改善箇所説明図

対象車両外観

ステアリングシステムコントロールユニット

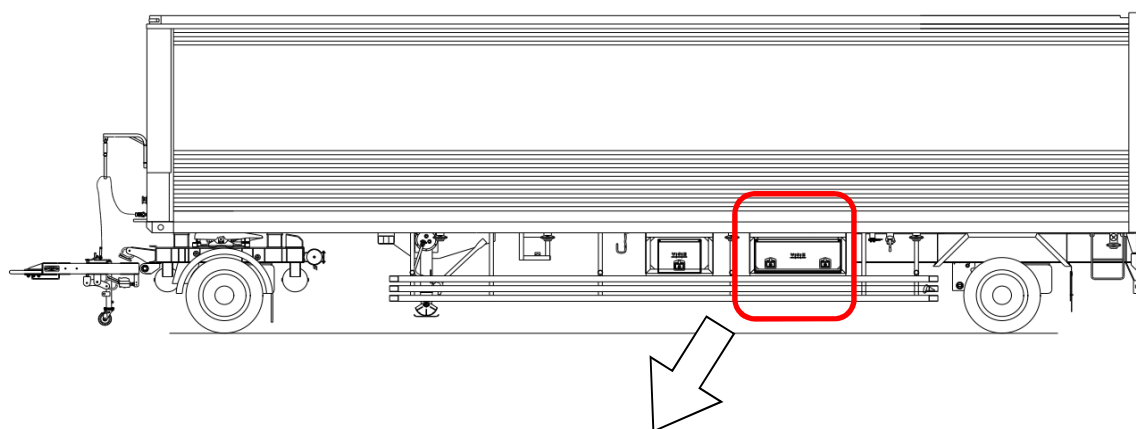
は対策プログラムに書き換えする部位を示す。

ドリー付バントレーラの電気式ステアリングシステムにおいて、コントロールユニットの制御プログラムの設計が不適切なため、走行中に電源が一時的に遮断すると電磁バルブ故障監視機能が作動することがある。そのため、作動中に意図しないところでステアリング角度が保持され、最悪の場合、事故に至るおそれがある。

全車両、ステアリングシステムコントロールユニットの制御プログラムを改良したプログラムに書き換える。
